**IMPIANTO PILOTA GEOTERMICO  
"CASA DEL CORTO"**

**Chiarimenti alle Risposte alle  
Richieste di Integrazioni  
[ID: 3212 – 3214]**

*Codice Progetto:*  
P16\_CAE\_021

Il presente documento è stato predisposto al fine di fornire adeguati chiarimenti agli aspetti evidenziati durante la riunione del Nucleo Regionale di Valutazione, tenutasi in data 30/05/2017, per l'espressione del parere tecnico in merito alla realizzazione dell'Impianto Pilota Geotermico Casa del Corto in Comune di Piancastagnaio (SI), e riportati all'interno del Verbale del Nucleo Regionale di Valutazione n.145/2017.

**Figura 2.1.1a Carta Strutturale Amiata (mod. da Borgia et al. 2014)**

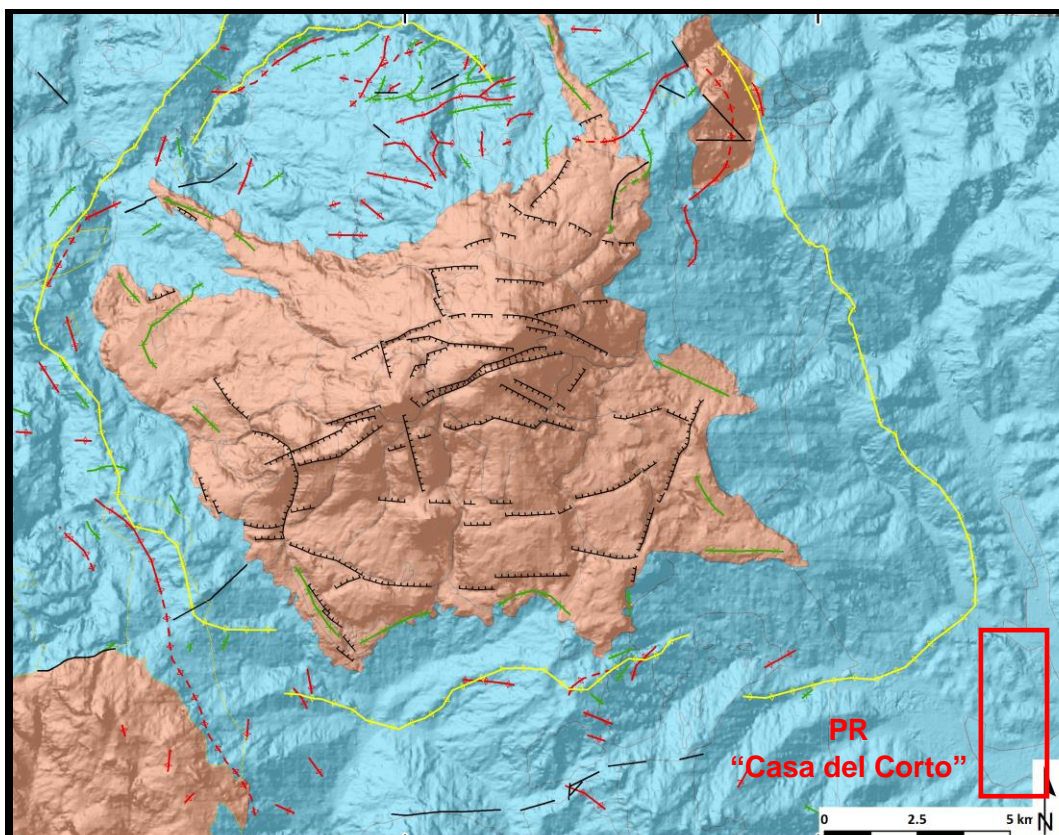
#### 2.1.1 *I dati strutturali riportati nella nuova carta geologica non sono del tutto esaustivi (Figura 2.3.3a della documentazione integrativa)*

Comunque, si fa presente che l'unica struttura circolare “in assonanza” con quanto richiesto e che comunque nulla ha a che vedere con una genesi dovuta ad attività freatica, è presente nella pubblicazione Borgia et al. 2014<sup>1</sup>, si veda la *Figura 2.1.1a* sotto riportata.

Tale ipotetica struttura (linea gialla in figura), come affermato dagli stessi autori, è stata ricostruita esclusivamente in base a considerazioni relative all'andamento topografico e da supposizioni legate al deflusso idrico superficiale.

Infatti, come indicato a pagina 4 del lavoro di *Barazzuoli et al. (2015)*<sup>2</sup> (dal titolo esplicativo: *COMMENT on: Borgia A, Mazzoldi A., Brunori C.A., Allocca C., Delcroix C., Micheli C., Vercellino A., Grieco G., 2014. Volcanic spreading forcing and feedback in geothermal reservoir development, Amiata Volcano, Italia. J. Volc. Geoth. Res. 284,16-31*):

*“non c'è nessun dato di campagna a supporto dell'esistenza di tale interpretazione”.*

**Figura 2.1.2a** Schema Stratigrafico dell'Area del M. Amiata (da Borgia et al. 2014).

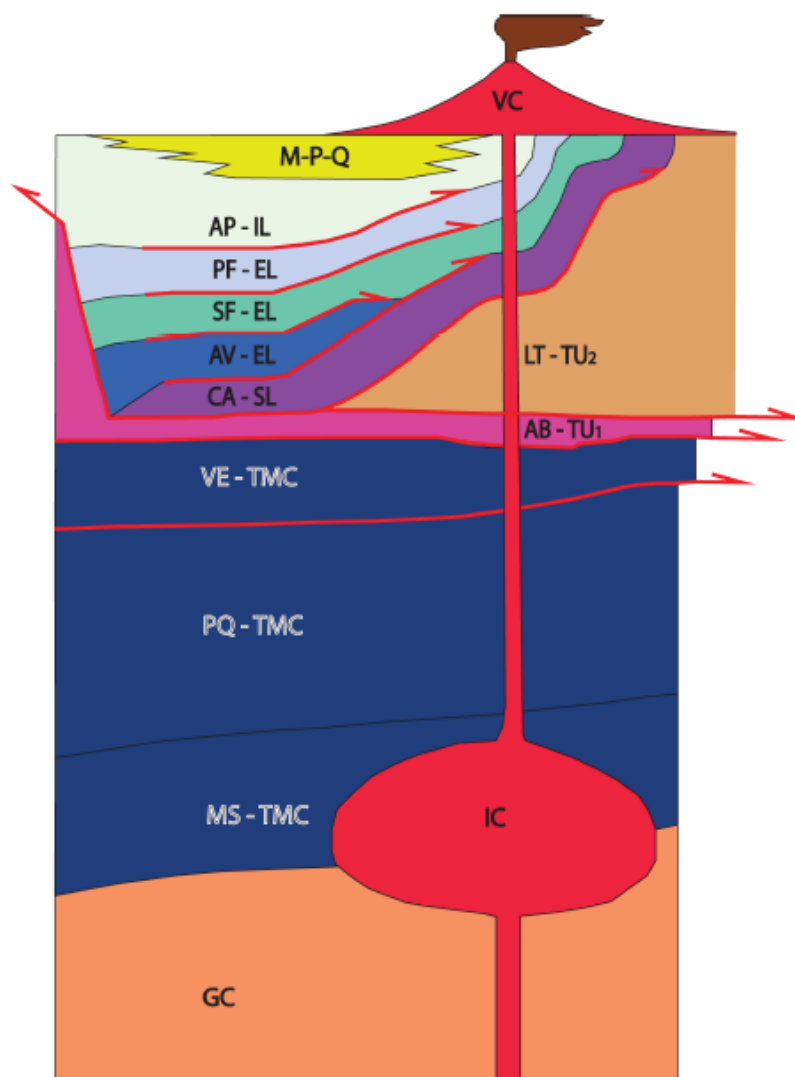
*Lo schema riproposto (Fig. 3.2.2.2a della documentazione integrativa), non prevede ancora il collegamento (almeno nella zona ex miniere di Abbadia S. Salvatore) fra acquifero vulcanico e la Serie Toscana (sede del 1° serbatoio geotermico), come invece indicano le emissioni di gas e fluidi fermali della miniera. Viste le note e citazioni dello stesso paragrafo allo scrivente resta l'opinione che la serie di dati indichino comunque una non completa e totale separazione dei due acquiferi, influenzata inoltre dalla progressiva depressurizzazione del sottostante 1° serbatoio geotermico.*

Si suppone che lo schema del sistema Amiantino a cui il Genio Civile faceva riferimento, fosse quello riportato di seguito e derivante dallo stesso lavoro di Borgia et al. 2014, precedentemente citato.

Si riporta che tale schema stratigrafico ipotizzato dai su citati autori è stato giudicato "ingannevole" dal lavoro di Barazzuoli et al. (2015).

Si sottolinea inoltre che, come riportato all'interno delle risposte alle richieste di integrazioni (Paragrafo 2.3.2) e ribadito nel Verbale 30/05/2017, con la modellazione effettuata è stato riscontrato che gli effetti indotti dall'esercizio dell'impianto nel serbatoio geotermico, in termini di Pressione e Temperatura, si esauriscono ad una distanza minore di circa 2 km dai dai pozzi di produzione e di

reiniezione, quindi senza alcuna interazione con il volume di sottosuolo profondo sottostante il sistema superficiale dell'acquifero vulcanico del Monte Amiata, distante più di 4 km dai pozzi stessi di progetto.

**Figura 2.1.4a Andamento delle isovariazioni di quota nel periodo 1988-2013 (Modif. da Enel, 2017)**

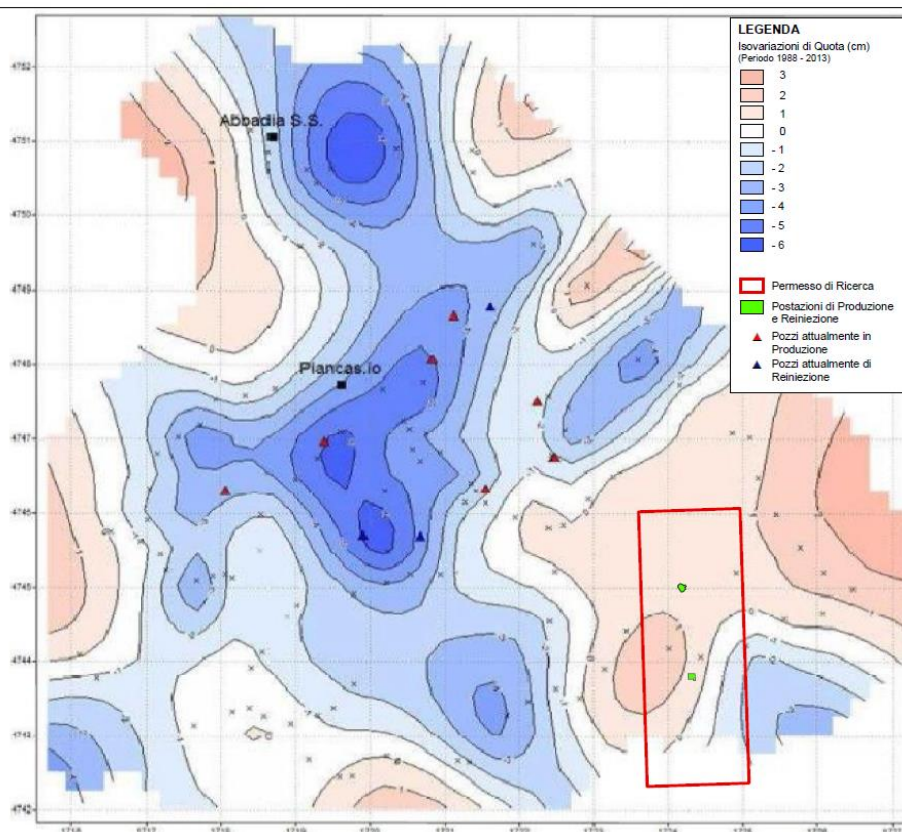
**2.1.4** *(parag. 3.2.2.7 ed allegato 7) non sono stati forniti i dati richiesti, che vengono invece rimandati nel tempo. Non è specificato inoltre quali aree e per quanti anni sarà svolto lo studio di subsidenza.*

In aggiunta ai dati di variazione verticale del suolo, riportati all'interno del *Paragrafo 3.2.2.7* delle risposte alle integrazioni, di seguito viene riportata la carta dell'andamento della subsidenza cumulata dal 1988 al 2013 (da Enel, 2017<sup>3</sup>), sulla quale è stata riportata l'area del Permesso "Casa del Corto".

Dalla carta si può osservare che, per l'area interessata dal presente progetto, il fenomeno di bradisismo (variazioni verticali del suolo) risulta trascurabile, sia per gli episodi di sollevamento che per quelli di subsidenza, non comportando alcun effetto rilevante.

In particolare si osserva che nell'arco dei 25 anni monitorati (1988-2013), per l'area interessata dal progetto "Casa del Corto", si è verificato un innalzamento medio del suolo di circa 1-2 cm.
